**AVIS RELATIF À LA PROTECTION
CONTRE LES EVENTUELS EFFETS NOCIFS ET NUISANCES
PROVOQUÉS PAR LES RAYONNEMENTS NON IONISANTS
GÉNÉRÉS PAR DES ANTENNES ÉMETTRICES STATIONNAIRES**

Commune : LINCENT - Exploitant : ORANGE

Référence exploitant : 146L1_6/ 32146L1_6/ 42146L1_6/ 52146L1_6

Rapport n° 221 / 2025

Figure 1 : Vue en plan des lieux de séjour et des points de contrôle

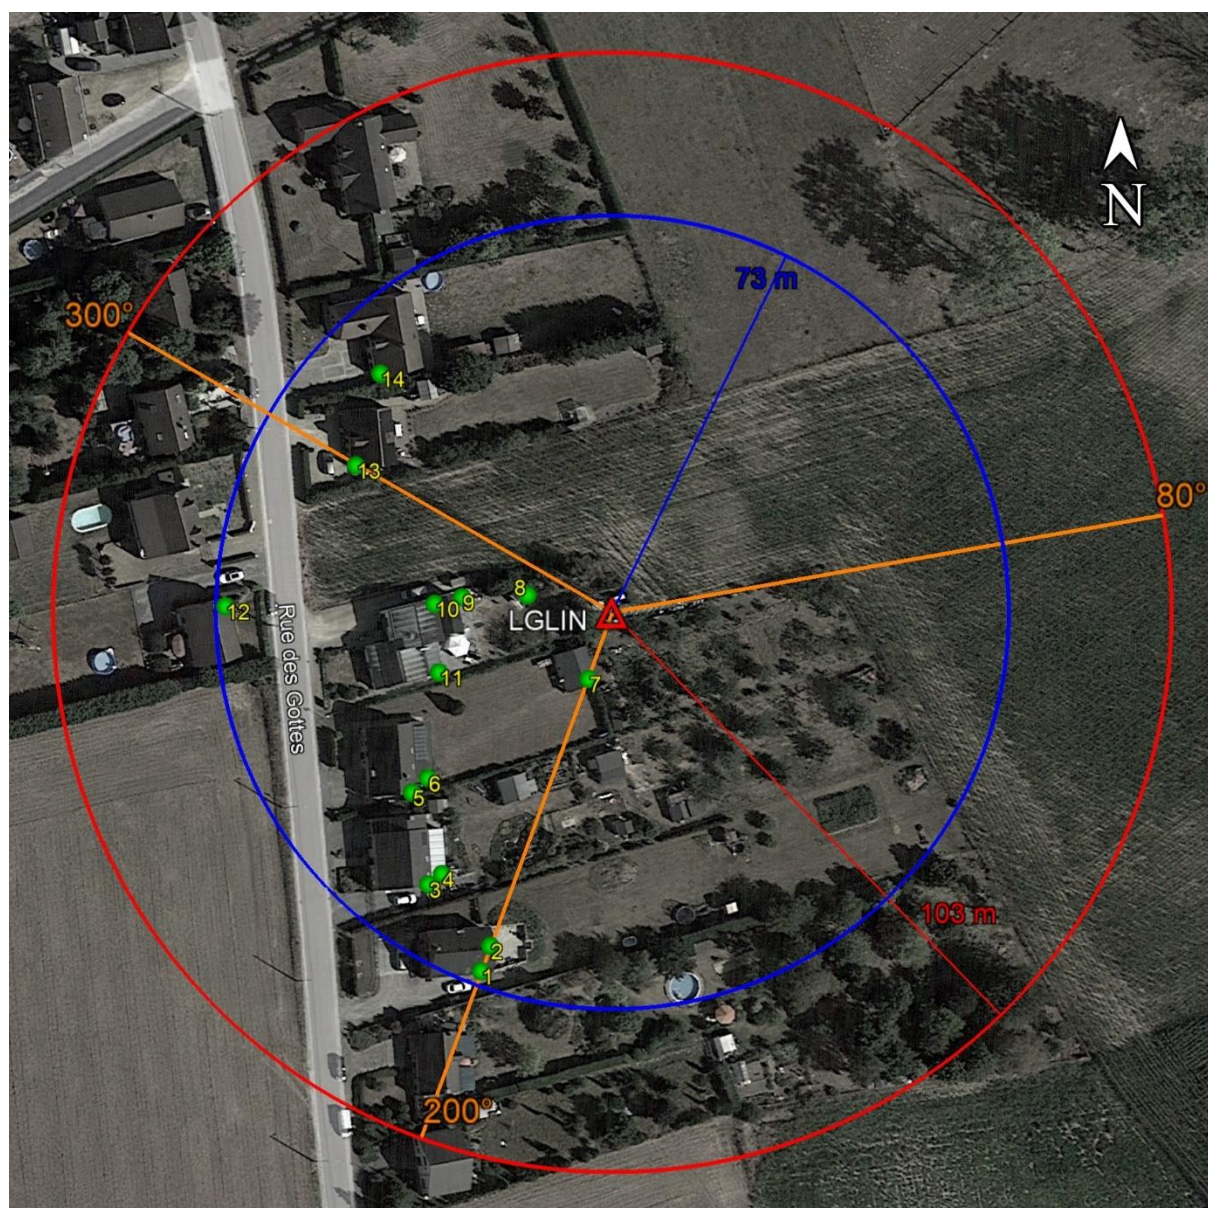
Les fréquences d'émission, la puissance rayonnée par chacune des antennes et leur gain permettent de déterminer le rayon de la zone à analyser. Tout dépassement de la limite par installation est exclu en dehors de cette zone. Le tableau 2 reprend les 35 LS² pour lesquels l'indice d'exposition est le plus élevé. Les différentes colonnes indiquent :

- le numéro du point de contrôle repris sur un des plans de la figure 1;
- le numéro du LS dans lequel se trouve le point de contrôle de la 1^{ère} colonne ;
- l'atténuation d'obstacle prise en compte pour le calcul de l'indice d'exposition dans le LS ;
- le résultat du calcul de l'indice d'exposition.

N° point de contrôle	LS	Atténuation (dB)	Indice d'exposition relatif à la limite par installation IE_i
13	LS13	3,0	0,029
4	LS3	3,0	0,026
2	LS1	3,0	0,024
1	LS1	3,0	0,024
3	LS3	3,0	0,023
14	LS14	3,0	0,021
5	LS5	3,0	0,017
6	LS5	3,0	0,017
10	LS9	3,0	0,017
9	LS9	3,0	0,016
7	LS7	3,0	0,016
12	LS12	3,0	0,014
8	LS8	3,0	0,013
11	LS9	3,0	0,012

En ce qui concerne les antennes de l'installation mentionnées dans le tableau 1, la distance maximale à laquelle la limite pourrait être atteinte, à l'extérieur, est égale à 88,9 m. S'il n'y a pas de LS à une distance inférieure, les antennes respectent forcément la limite d'immission.

Dans le cas des LS situés à l'intérieur des bâtiments, une atténuation d'obstacle est prise en compte et il en résulte que la distance maximale à laquelle la limite pourrait être atteinte se réduit à 62,9 m.

Les résultats de l'évaluation décrite au paragraphe 4 indiquent que les antennes émettrices stationnaires de l'installation faisant l'objet du présent avis ne produisent pas, dans un lieu de séjour, un rayonnement électromagnétique maximum supérieur aux limites fixées à l'article 4 du décret.

Figure 2 : Vue en plan des installations d'antennes dans un rayon de 300 mètres autour de l'installation faisant l'objet de la demande d'avis

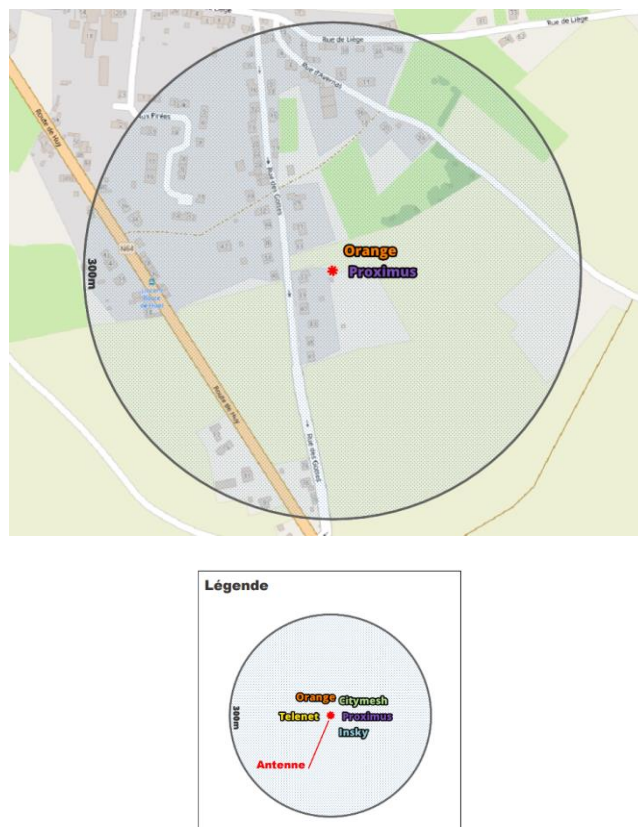
Le plan en projection verticale de la figure 2 indique la localisation des installations d'antennes émettrices stationnaires visées par le décret et situées dans un rayon de 300 mètres autour de l'installation référencée dans le paragraphe 2 et localisée au centre du cercle. Les données de localisation de ces antennes et les avis correspondant sont accessibles via le cadastre en ligne des antennes émettrices stationnaires⁸. Les installations prises en compte dans l'évaluation du respect de la limite cumulative sont les installations d'antennes émettrices déclarées en service par l'exploitant à la date du présent avis, à l'exception de l'installation référencée dans le paragraphe 2 et éventuellement d'autres installations ayant fait l'objet d'une demande d'avis à la même date et qui sont situées à l'intérieur de la zone de 300 mètres de rayon.

- il y a au plus 4 installations d'antennes émettrices stationnaires présentes dans la zone d'évaluation de 300 mètres de rayon représentée dans la figure 2, y inclus l'installation référencée dans le paragraphe 2 : la limite cumulative définie à l'article 4, §2 du décret est nécessairement respectée dans les lieux de séjour à l'intérieur de la zone d'évaluation de 300 mètres de rayon ;

- b) il y a exactement 5 installations d'antennes émettrices stationnaires présentes dans la zone d'évaluation de 300 mètres de rayon représentée dans la figure 2, y inclus l'installation référencée dans le paragraphe 2 et il existe, pour 3 ou 4 de ces installations, un avis attestant le respect de la limite abrogée de 3 V/m : la limite cumulative définie à l'article 4, §2 du décret est nécessairement respectée dans les lieux de séjour à l'intérieur de la zone d'évaluation de 300 mètres de rayon ;

- c) dans tous les autres cas, il a été vérifié que la limite cumulative définie à l'article 4, §2 du décret n'est pas dépassée dans les lieux de séjour sur base du nombre d'installations localisées dans la zone d'évaluation de 300 mètres de rayon représentée dans la figure 2, de leur localisation ainsi que des données inscrites dans la figure 1 et au paragraphe 4 du présent avis et dans les avis attestant le respect de la limite par installation ou de la limite abrogée de 3 V/m relatifs aux autres installations reprises dans la figure 2.

Compte tenu des considérations ci-dessus, il apparaît que l'intensité du rayonnement électromagnétique généré, dans les lieux de séjour situés dans un rayon de 300 mètres autour de l'installation référencée dans le paragraphe 2, par l'ensemble des antennes émettrices stationnaires de l'ensemble des exploitants du même site d'antennes émettrices stationnaires respecte la limite fixée à l'article 4, § 2 du décret.
